第3回(仮称)お花茶屋地区屋内温水プール整備における地域説明会

令和7年3月

■ 平面図案 1 階

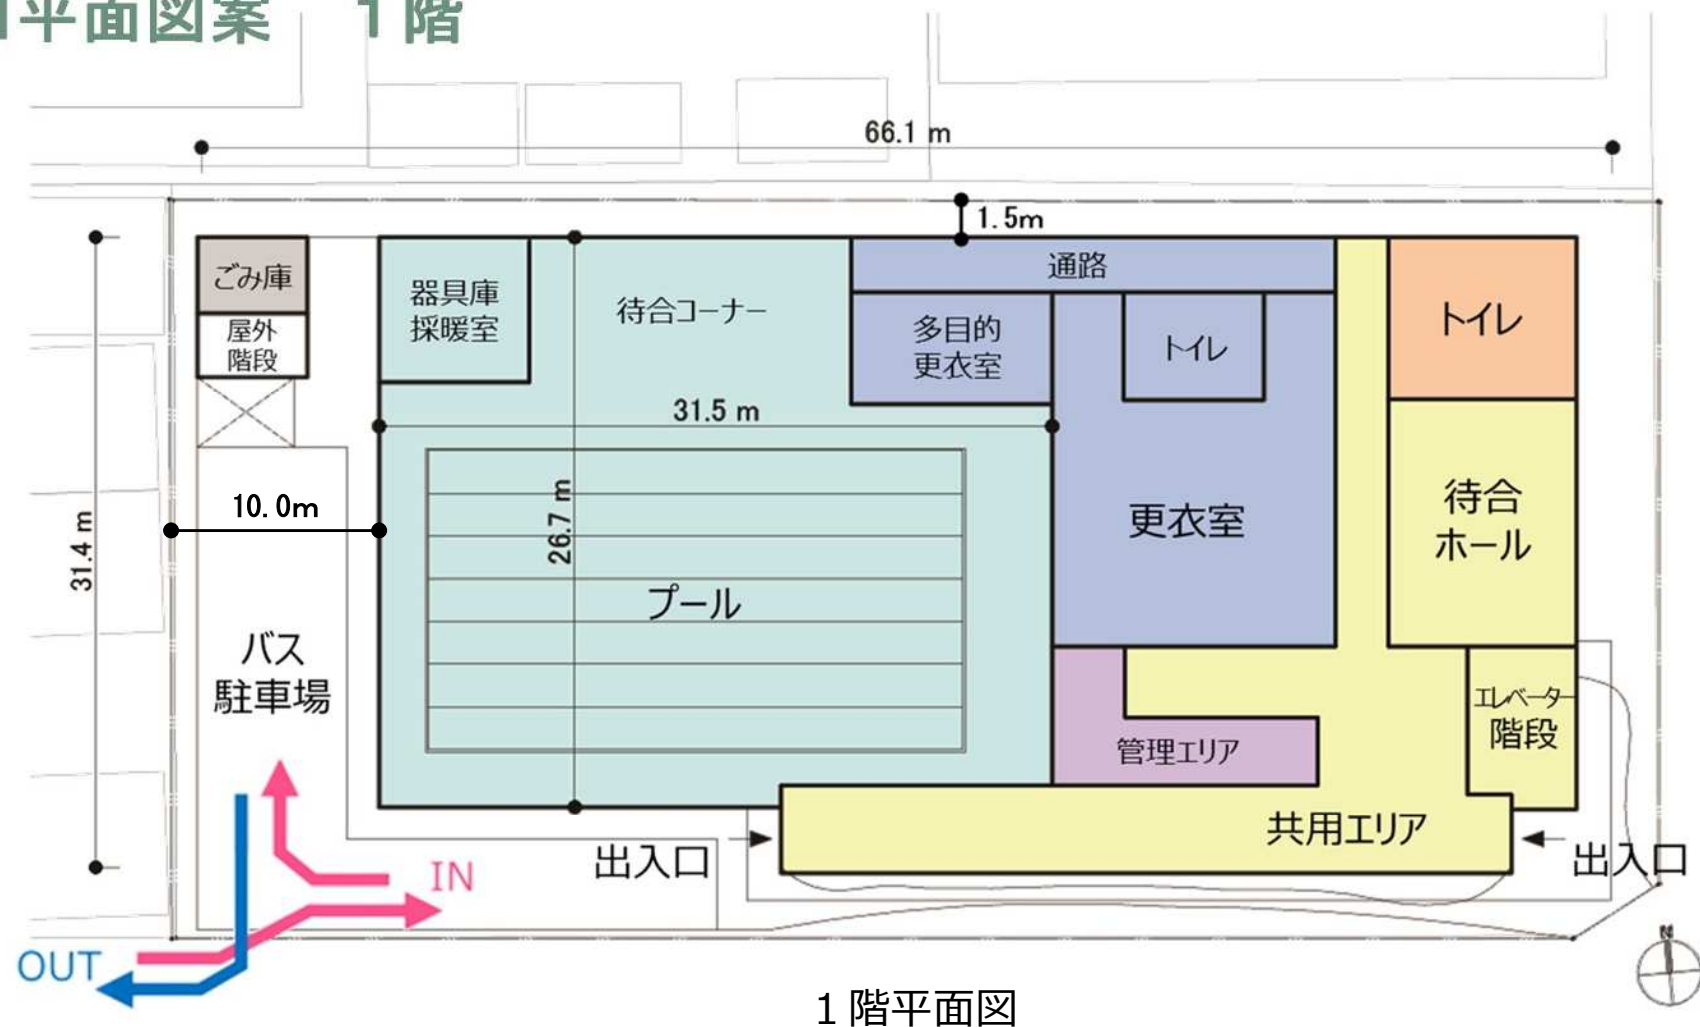
No.	主なご意見	施設整備の考え方
1	一般利用時の駐車や駐輪スペースについて	学校利用時、バス駐車場となる場所に一般利用時は 100 台程度が駐輪できるスペースとする予定です。 なお、駐車スペースはないため、公共交通機関や自転車等で来場いただくよう周知していきます。
2	隣接する住宅への圧迫感軽減やプライバシー等の配慮について	計画建物と敷地境界までは、北側は約 1.5m、西側は約 10m の離隔距離を確保し、また、北側の 2 階部分については、1 階よりさらに建物を後退させ、8.3m を確保することで、圧迫感を極力軽減いたします。 また、プライバシーの配慮として、北側の住宅と隣接している場所には可能な限り開口部（窓等）を設けない計画とします。 また、西側の開口部（窓等）については、不透明のフィルム貼り等で利用者と目線が合わないような設えとしていきます。 その他、壁面カラーは、景観に配慮したデザインとすることを前提に設計を進めています。
3	機械設備による騒音対策について	機械設備は、近隣への影響に配慮し、地上ではなく地階や屋上に計画するとともに、屋上に設置する機械設備の周辺には防音パネルを設けます。

■等時間日影図 計画案

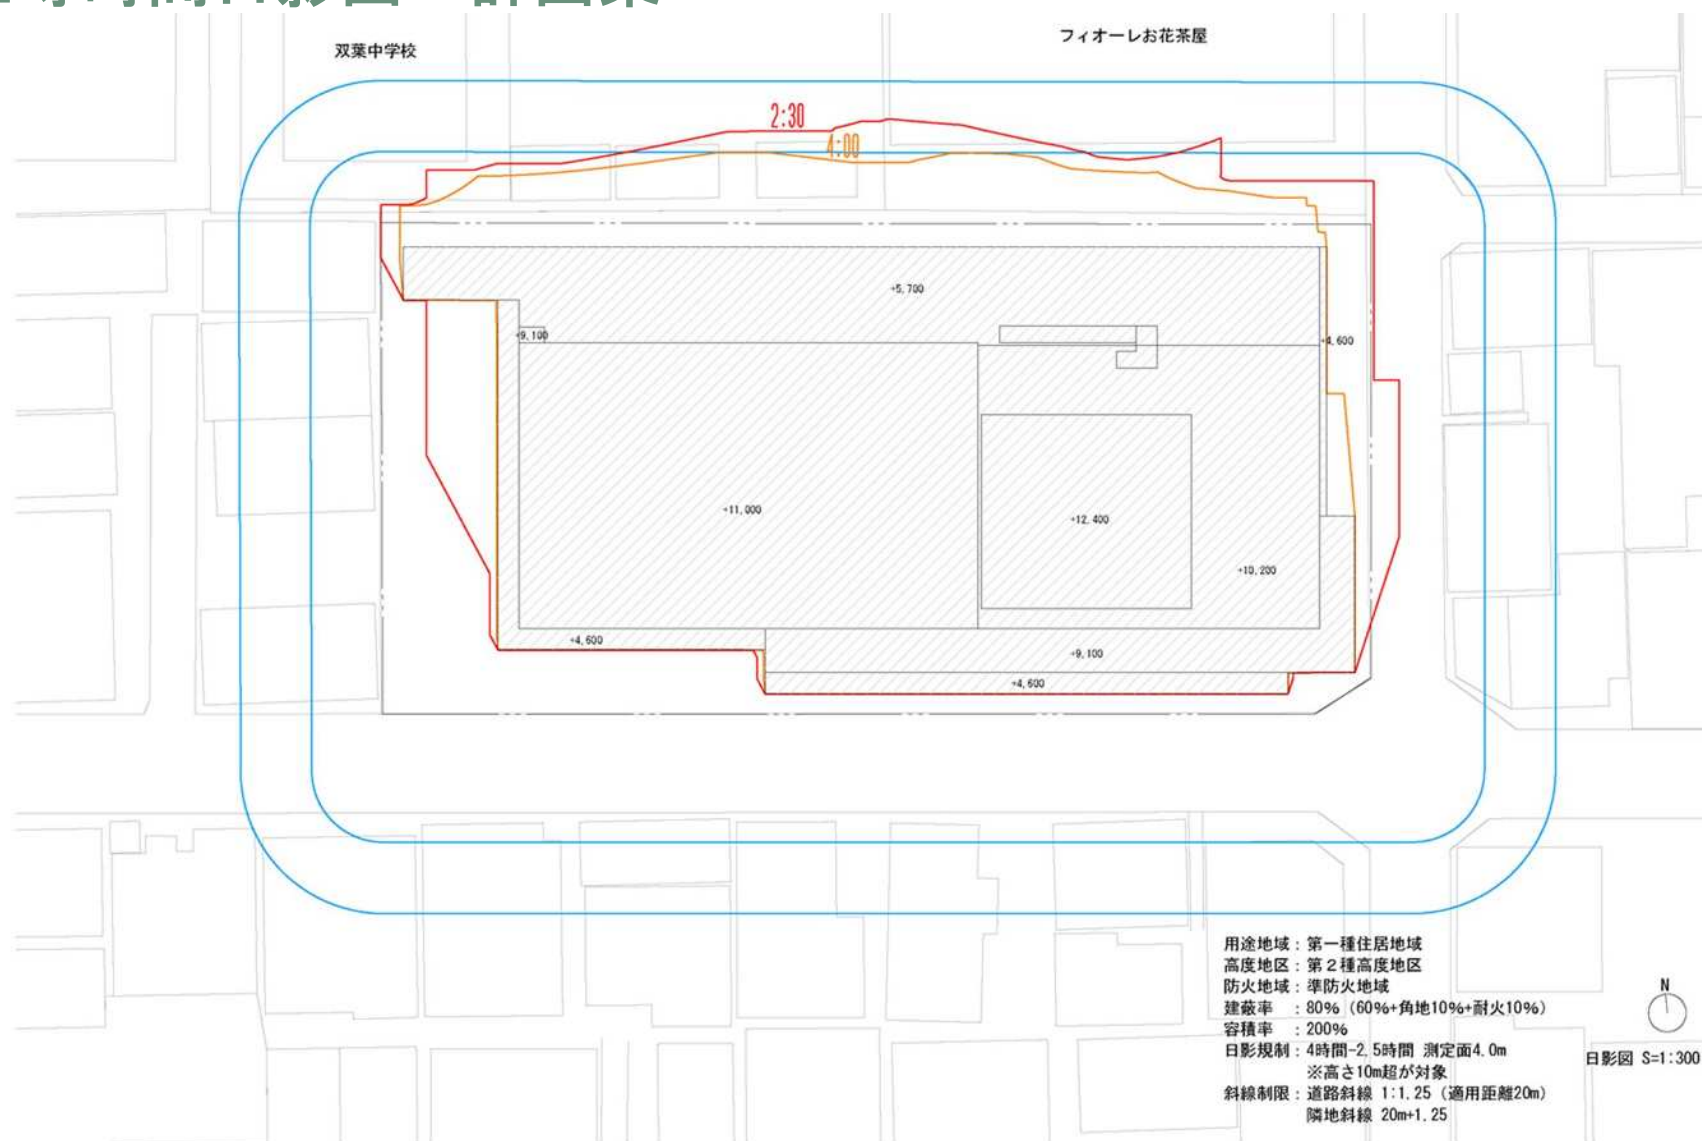
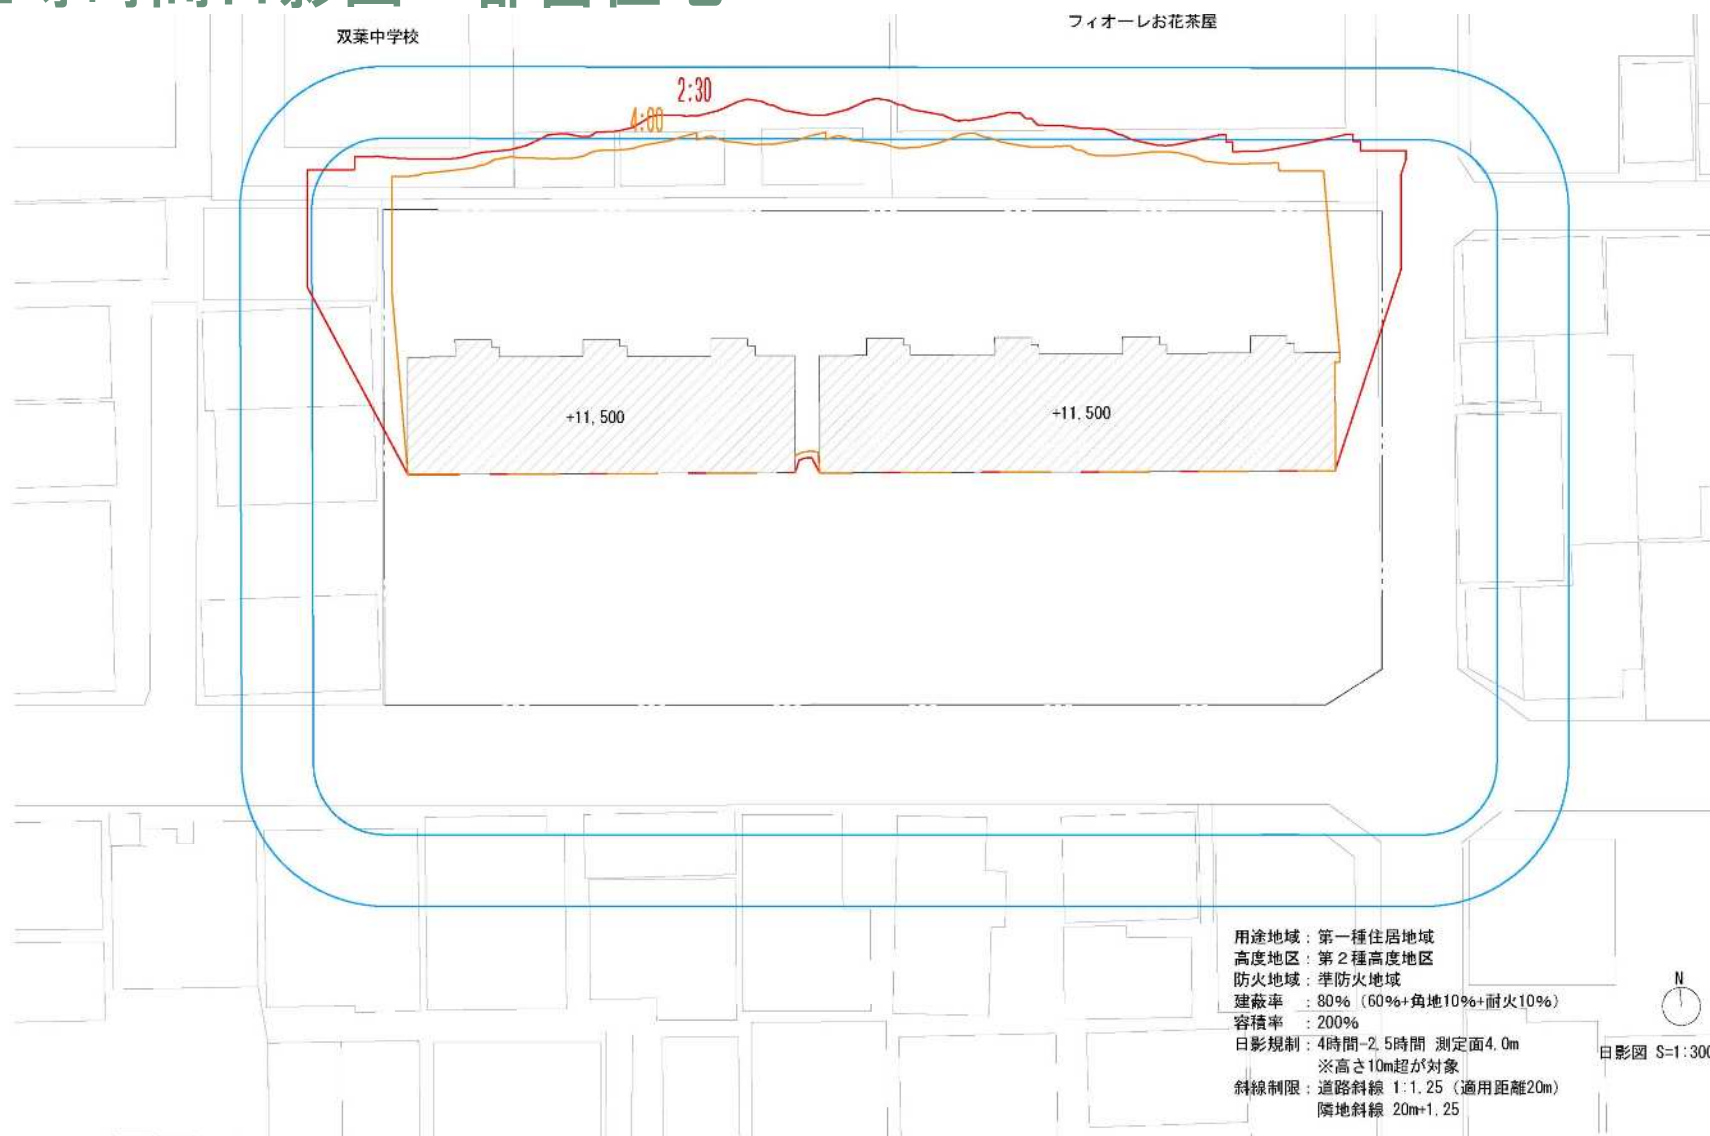
4	太陽光パネルの設置について	区では、「ゼロエミッションかつしか」を宣言し、「地球温暖化対策実行計画（事務事業編）」において、公共施設の新築の際には、ZEB※の標準化を進めることとしているため、その考えに基づき、本施設においても太陽光パネルを設置していきたいと考えております。 また、蓄電池も設置することで、災害時の2次的な電源としての活用もしていきたいと考えております。 安全性については、火災や飛散による被害が生じないよう、万が一の出火による燃え広がりを防ぐため、屋根を不燃材にします。また、台風などの強風にも耐えられる安全規格に適合した、適切な予防対策を講じることで、安全の確保に努めてまいります。 ※Net Zero Energy Building(ネット・ゼロ・エネルギー・ビル)の略 建築物における一次エネルギー消費量を、省エネルギー性能向上や再生可能エネルギーの活用等により削減し、年間消費量が正味でゼロまたはおおむねゼロとなる建築物
5	日照への影響について	日照については、法規制を遵守し、かつ、本計画地に以前建っていた都営住宅の日影と同程度となるように設計を行っております。（詳細、別図のとおり）
